Benchmark-Analyse zum Entwurf des StromVKG

Vorläufige Vergleichsrechnung Polnischer CRM vs. StromVKG (€/kW)

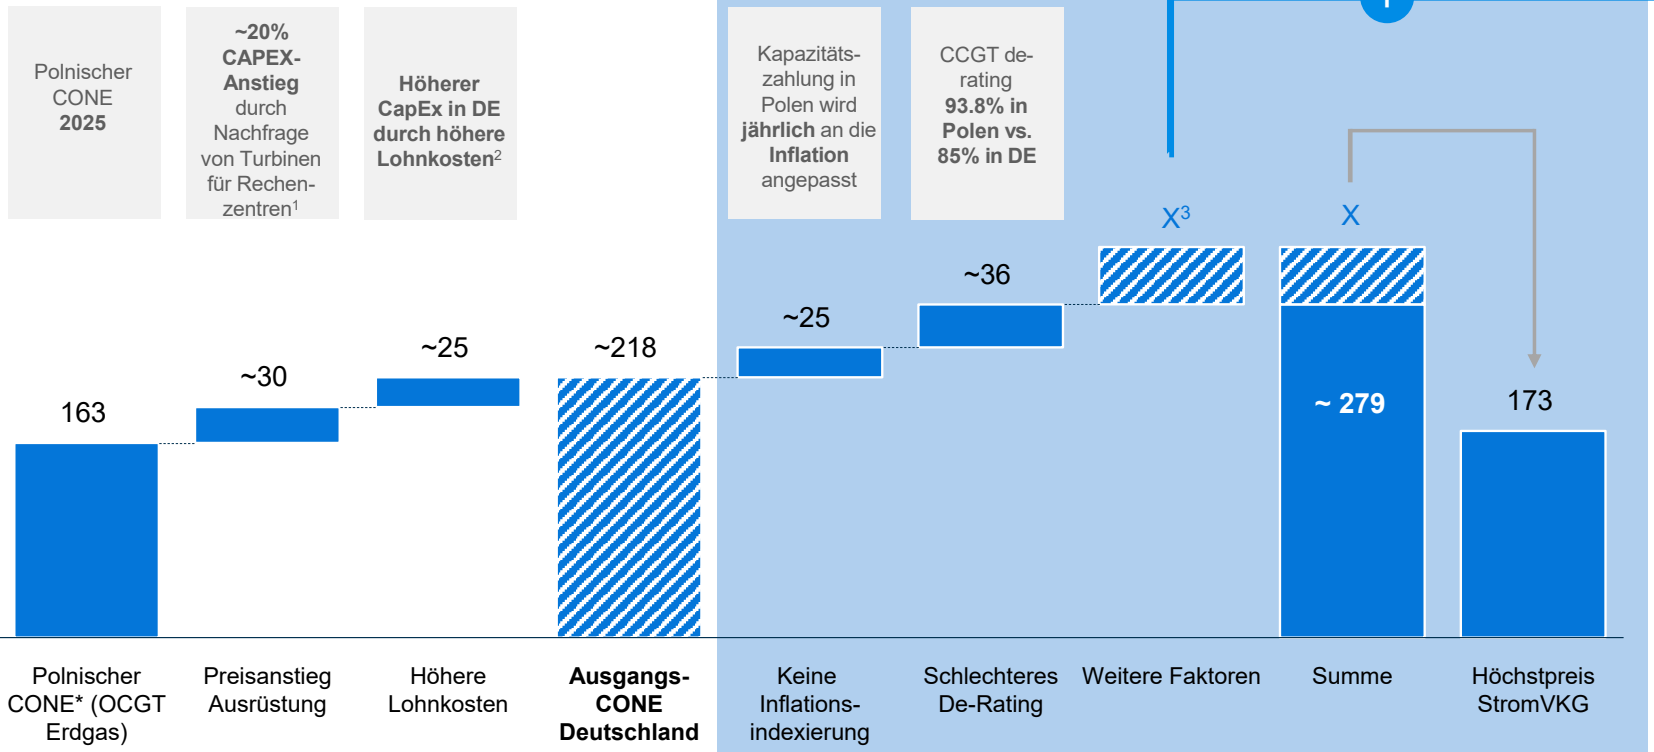
- Verpflichtender **Preis-spitzenausgleich** nur in DE
- **Verspätete (2033) und nur jährliche, nachschüssige Auszahlung der CM-Prämie** trotz Lieferpflicht ab 2031
- **Strengere Dekarbonisierungs-anforderung** erfordert Umrüstungsinvestition in 2044 zur H2-Nutzung
- **Geringerer Strommarkt-beitrag in DE** wegen niedrigerem Großhandels-preisniveau in DE
- **Strengere Bankgarantien und Strafregelungen** erhöhen Finanzierungskosten in DE
- **Längere Vertragsdauer in Polen (17 Jahre)**
- **Momentanreserve-anforderung** erhöht Komplexität und Kosten

¹ Unter der Annahme, dass die Turbine 40% der Investitionskosten ausmacht [Quelle: [Costs of gas-fired power generation? - Thunder Said Energy](#)] und sich die Preise für Turbinen im vergangen um 50% [Quelle: [5-year waits and rising costs: How demand is redefining the gas turbine market | Utility Dive](#)] erhöht haben, rechnen wir mit einem Aufschlag von ca. 20%.

² Laut Statistischem Bundesamt liegen die Arbeitskosten in Deutschland ~135% über denen in Polen [Quelle: [EU-Vergleich der Arbeitskosten \(Jahresschätzung\) - Statistisches Bundesamt](#)]. Unter der Annahme, dass die Lohnkosten ca. 15-20% der Investitionskosten ausmachen ergibt sich ein Aufschlag von ca. 15%.
